敦賀発電所2号炉
ボーリング柱状図の記事欄に係るご指摘への回答
補足説明資料5
総点検結果(2)
②ボーリング柱状図記事欄以外の比較

令和2年5月13日
日本原子力発電株式会社

本資料は、ボーリング柱状図の記事欄以外について比較を行い、記載が変更されている箇所を抽出し、その内容、変更理由を確認したものである。

敦賀発電所2号炉 ボーリング柱状図の記事欄に係るご指摘への回答 補足説明資料5
 ボーリング柱状図記事欄以外の比較
 比較資料名: 報告書, 平成29年12月22日審査資料

柱状図(0.00m~35.00m)

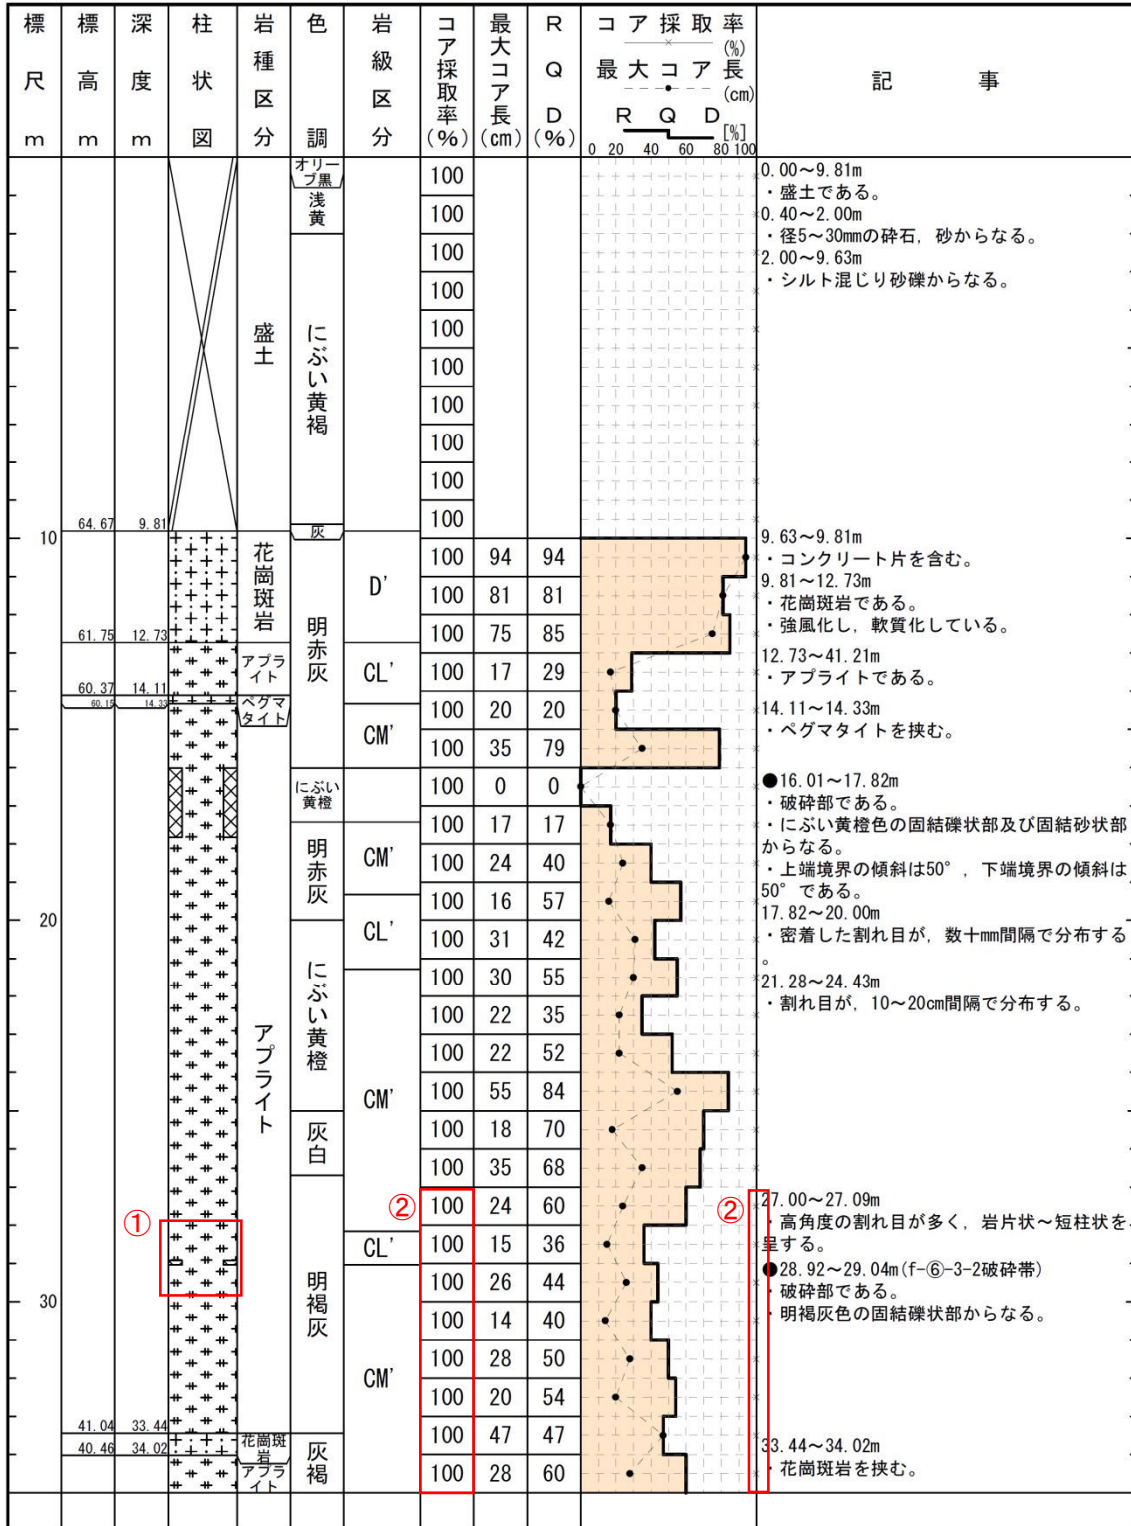
- 1-1(分類d)①
記事欄の記載変更に伴う変更。(破碎部模様の変更)
- 1-2. 1-3(分類b)②
報告書の記載漏れを修正したため。

柱状図(0.00m~35.00m)

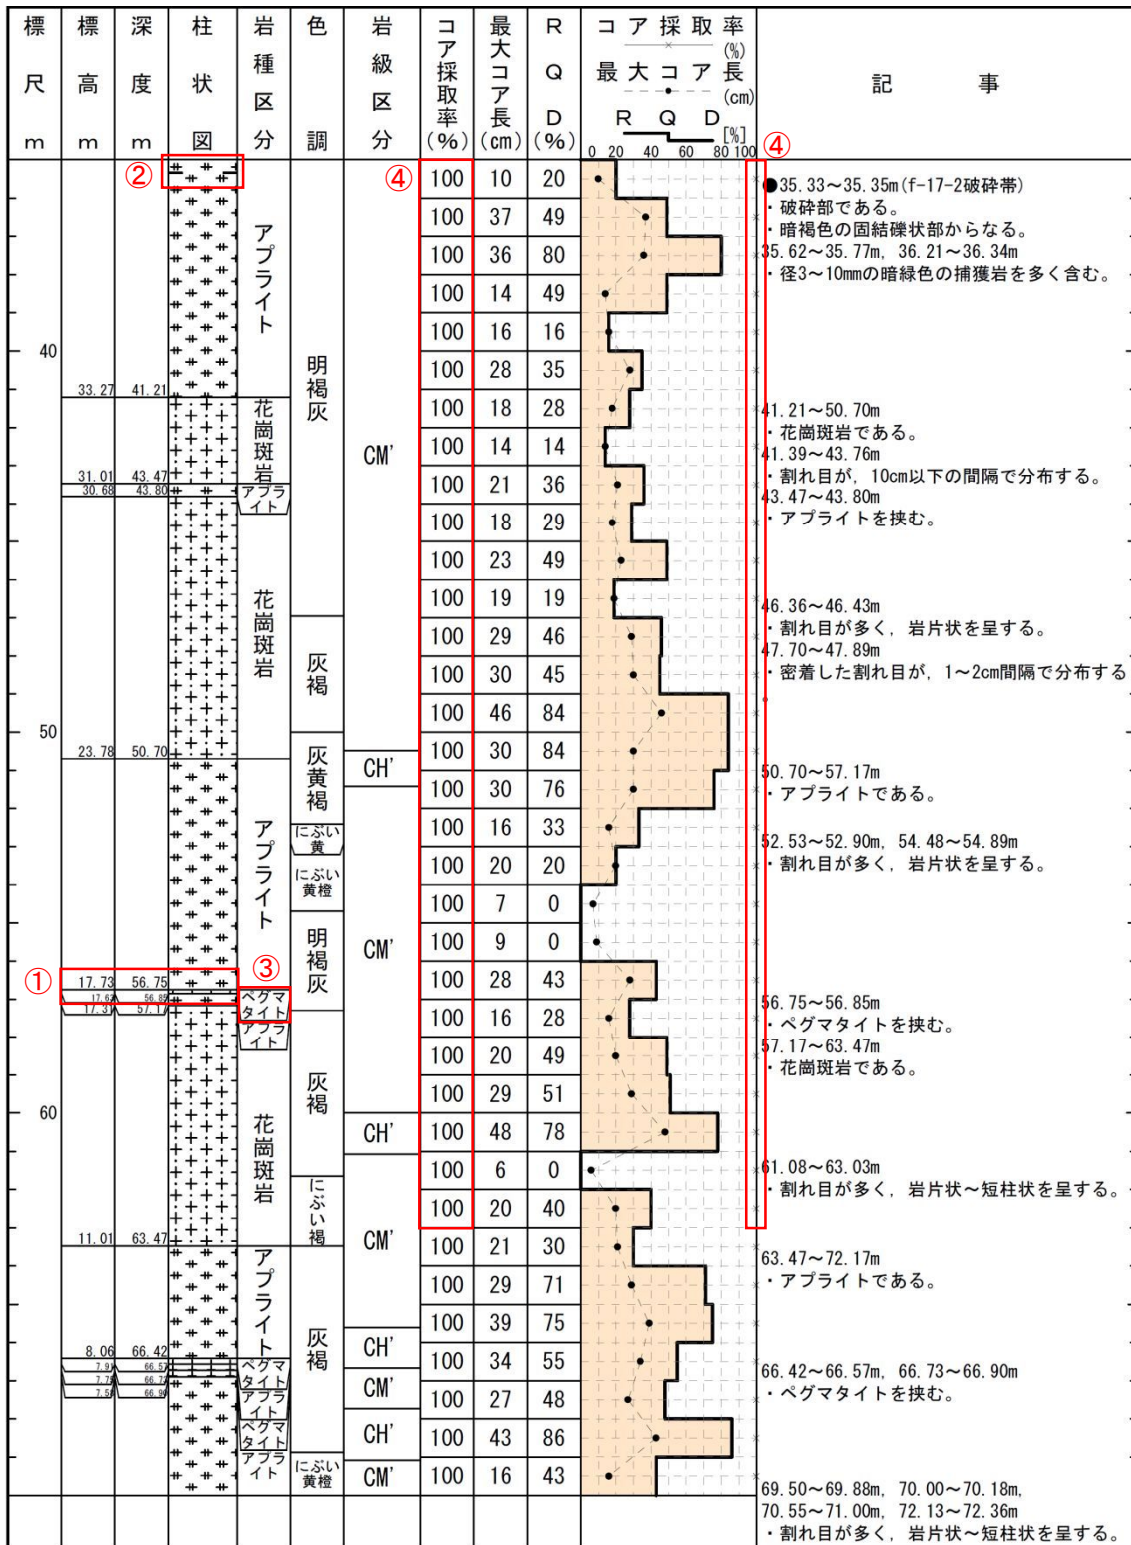
- 1-4(分類d)①
記事欄の記載変更に伴う変更。(破碎部模様の変更)
- 1-3(分類b)②
報告書の記載漏れを修正したため。

柱状図(35.00m～70.00m)

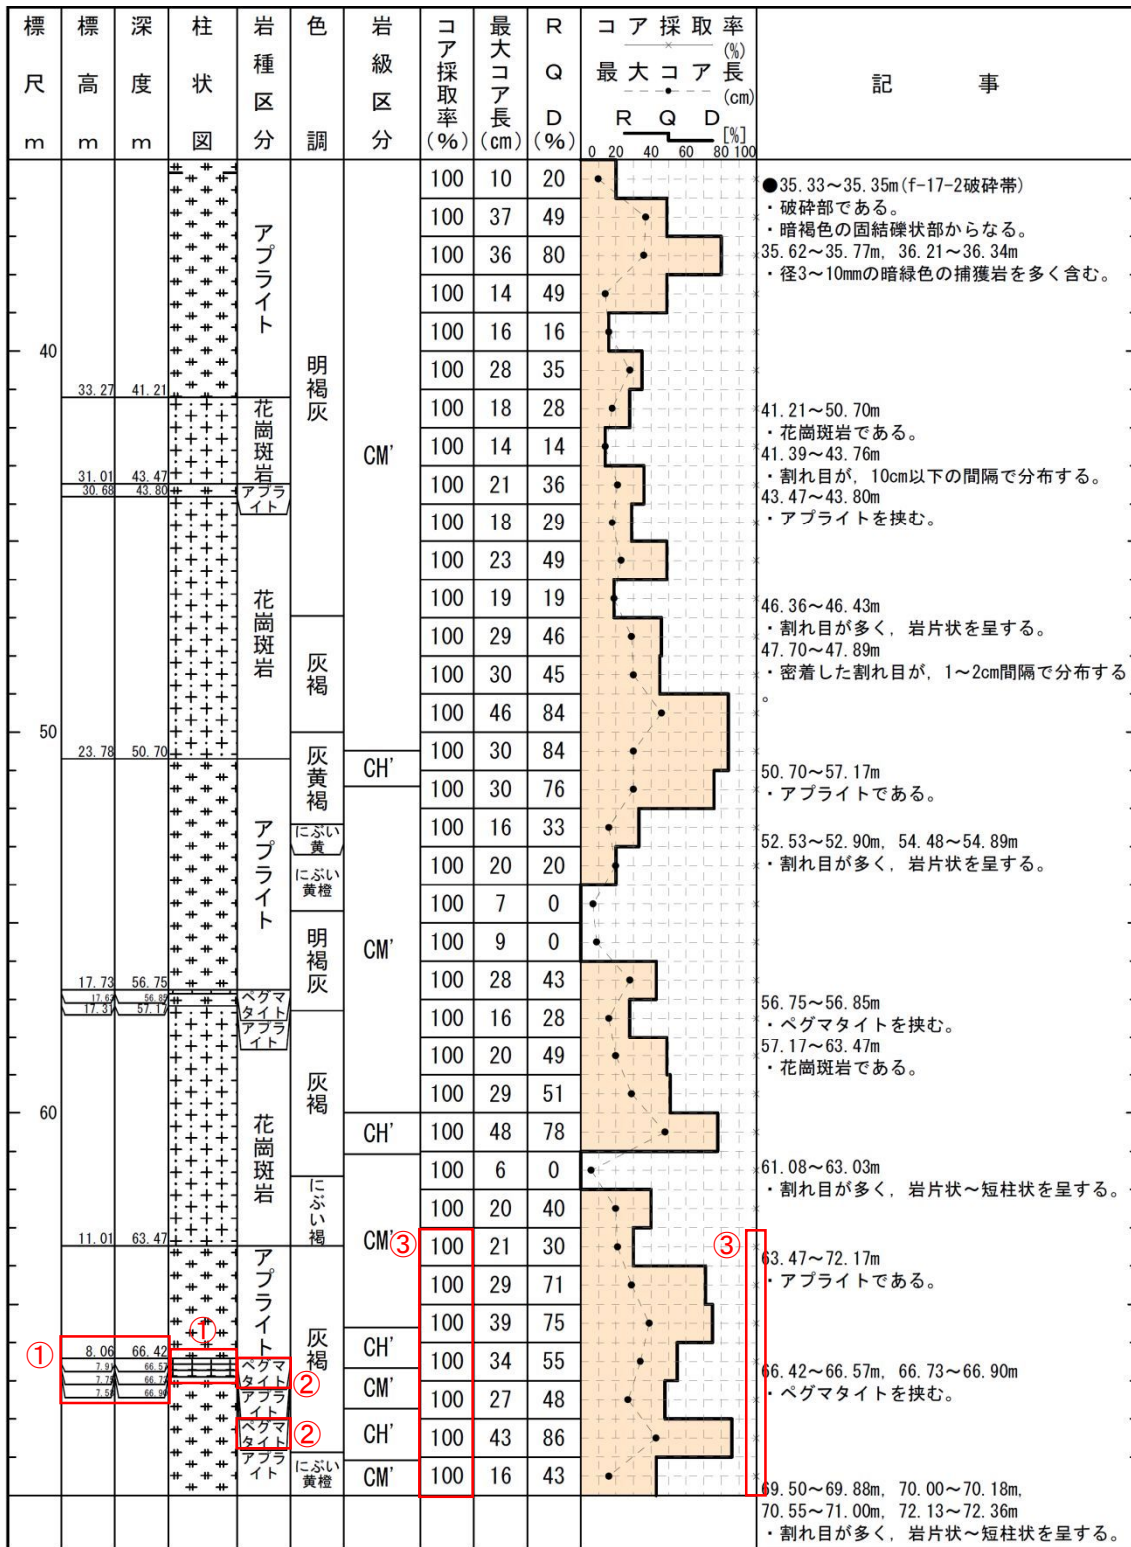
- 1-5~1-8, 1-10(分類c)①
岩種区分に”ベグマタイト”が追加されたため。
- 1-9(分類d)②
記事欄の記載変更に伴う変更。(破碎部模様の変更)
- 1-11(分類c)③
報告書の記事にあった”ベグマタイト”を反映させたため。
- 1-3(分類b)④
報告書の記載漏れを修正したため。

柱状図(35.00m～70.00m)

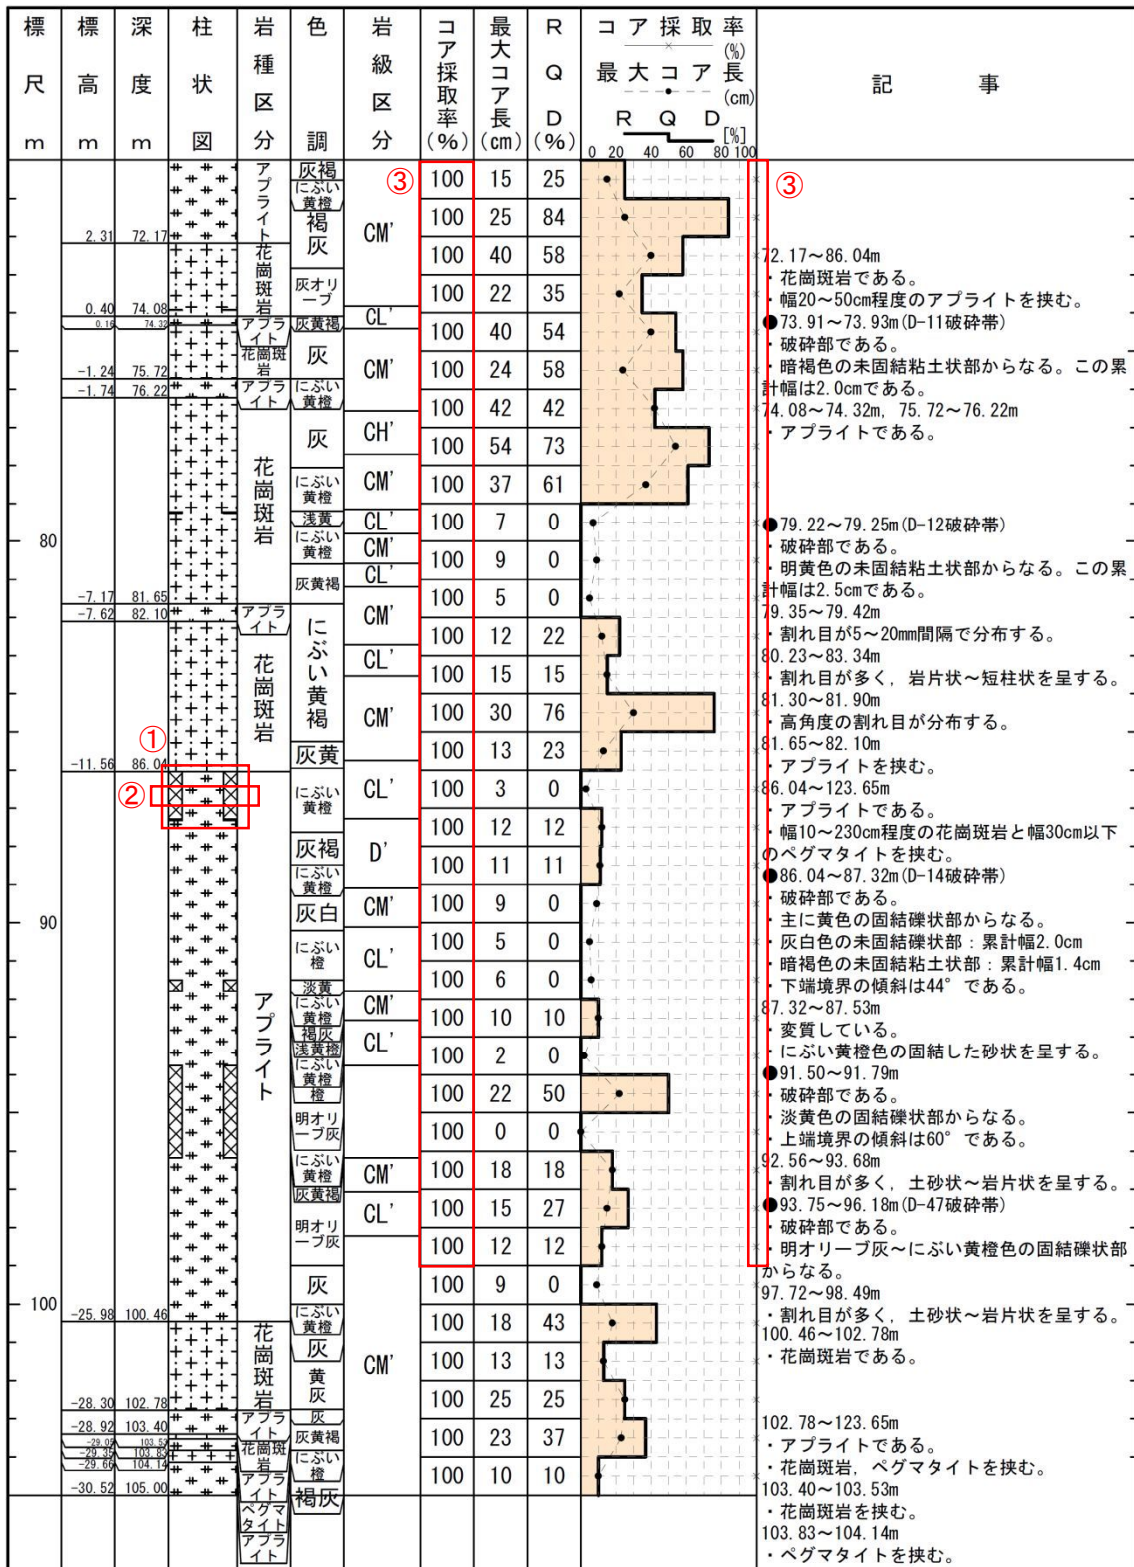
- 1-12～1-20(分類c)①
岩種区分に”ベグマタイト”が追加されたため。
- 1-21, 1-22(分類c)②
報告書の記事にあった”ベグマタイト”を反映させたため。
- 1-3(分類b)③
報告書の記載漏れを修正したため。

柱状図(70.00m~105.00m)

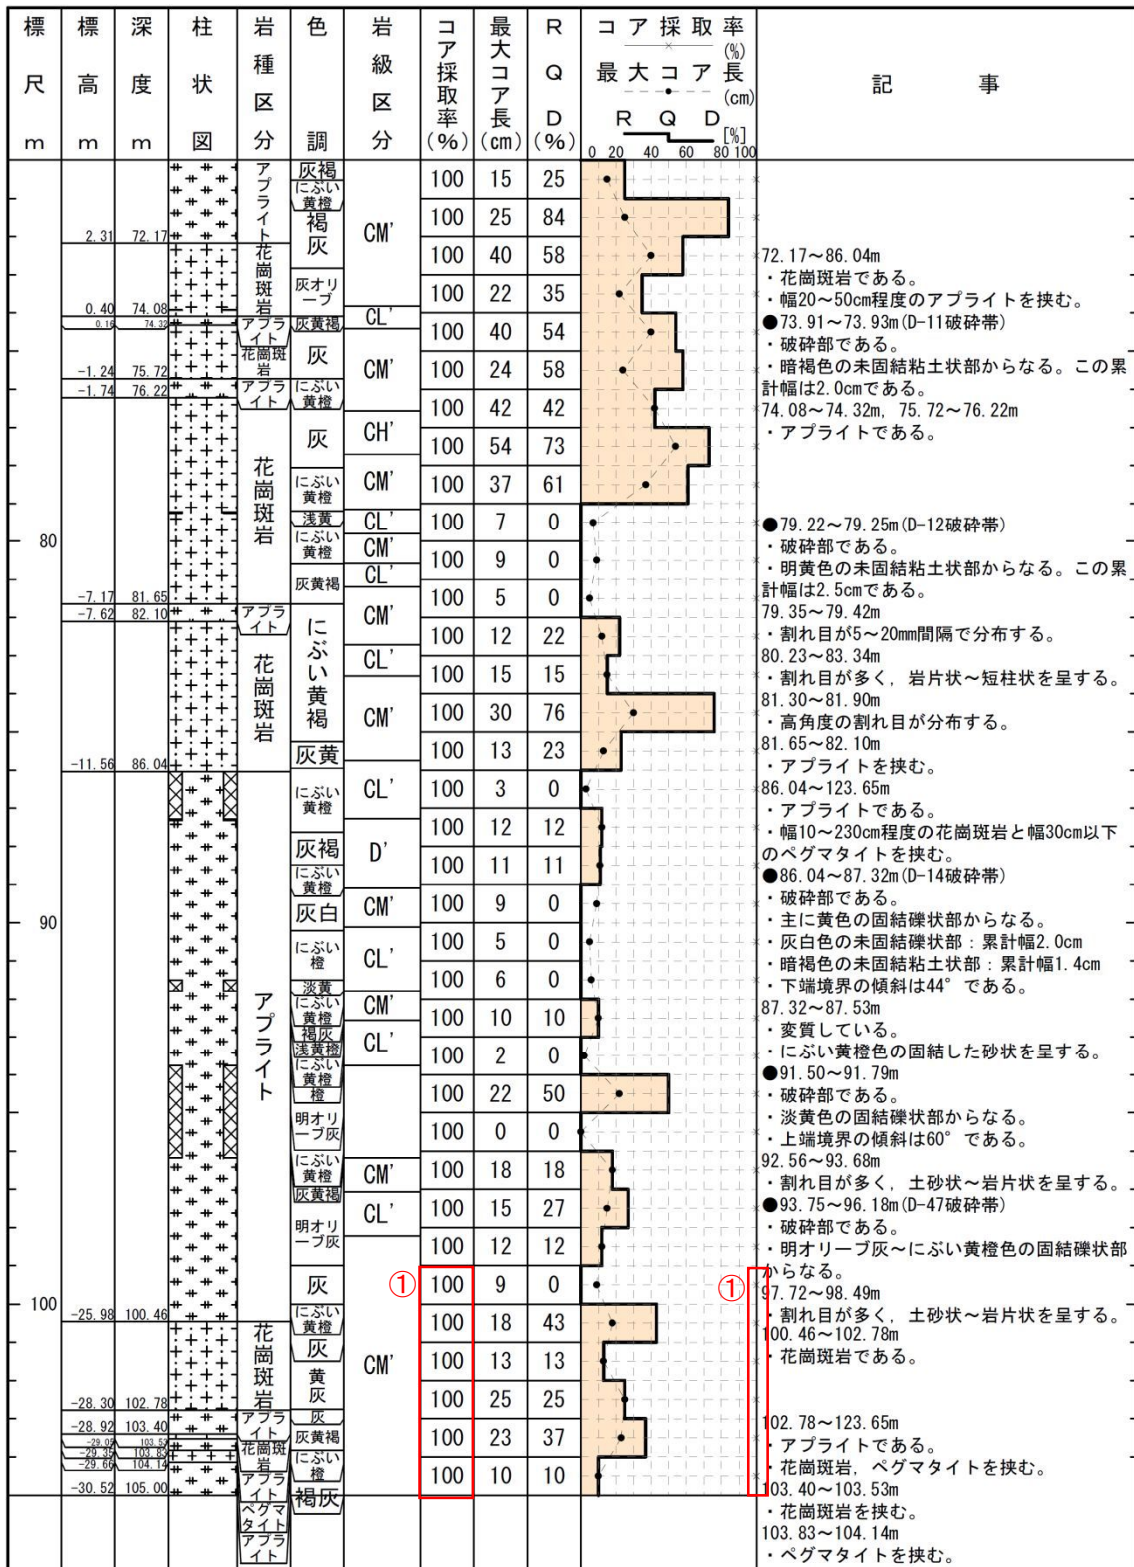
- 1-23(分類d)①
記事欄の記載変更に伴う変更。(破碎部模様の変更)
- 1-24(分類b)②
誤記の修正。
- 1-3(分類b)③
報告書の記載漏れを修正したため。

柱状図(70.00m~105.00m)

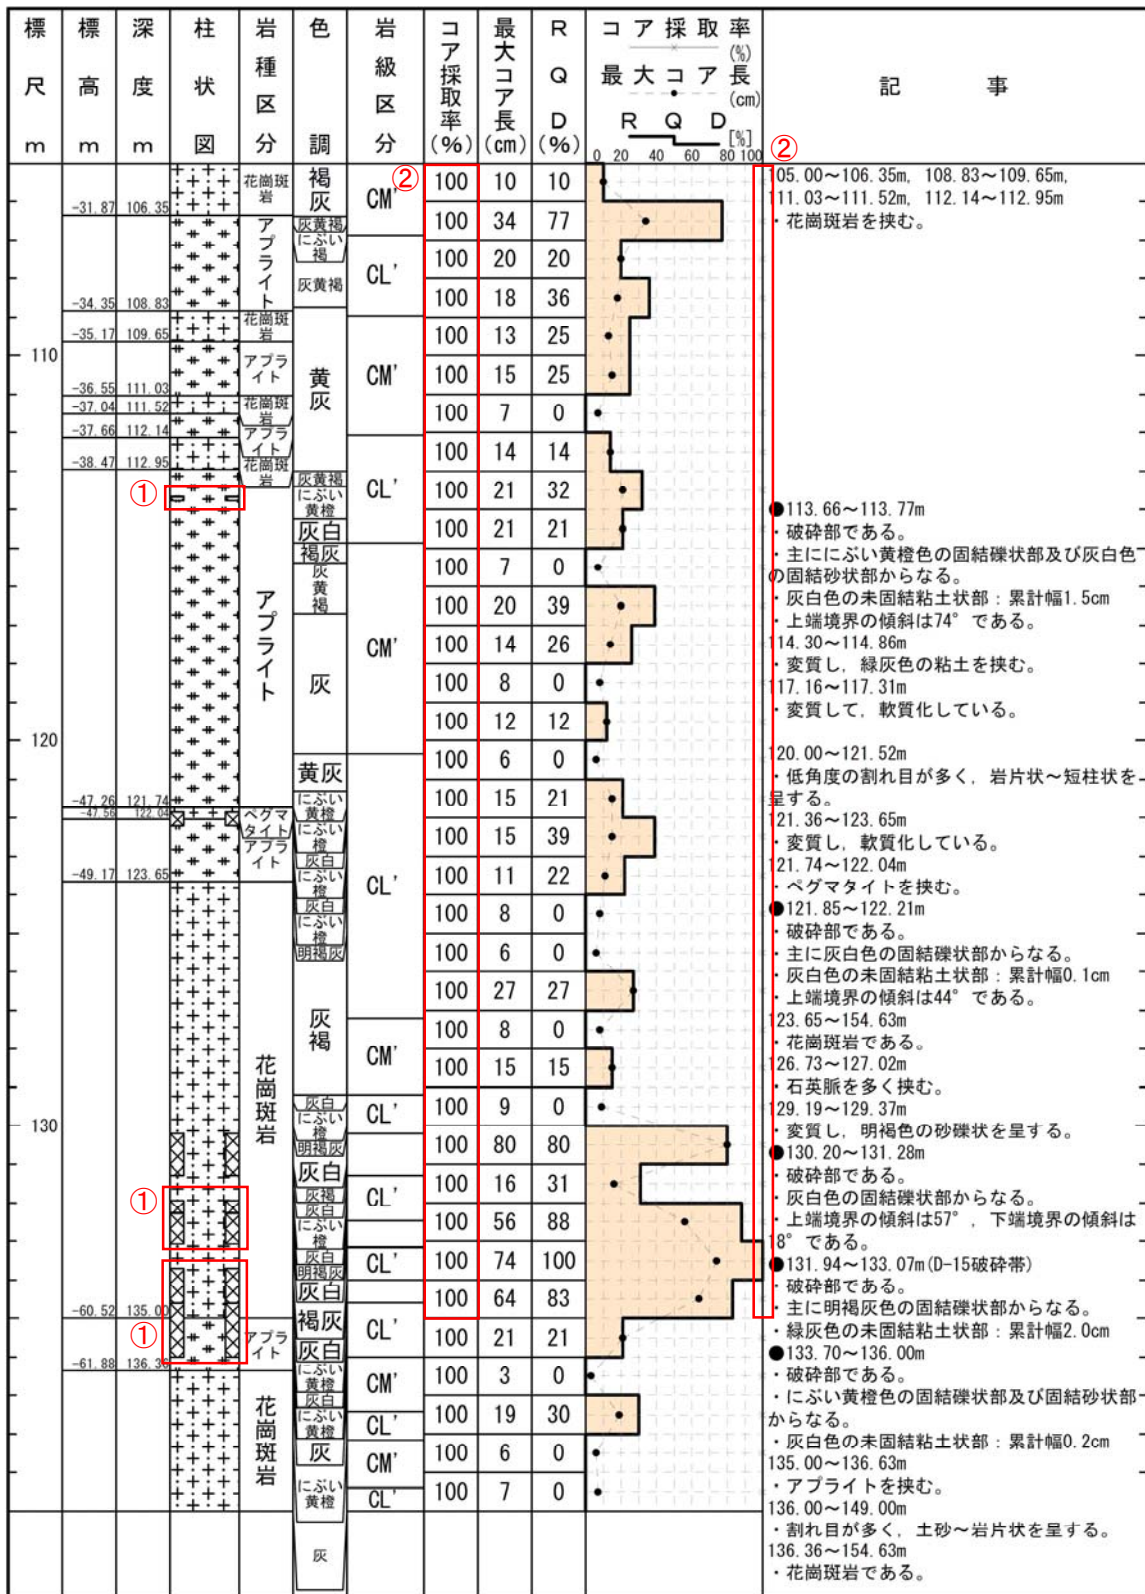
1-3(分類b)①
報告書の記載漏れを修正したため。
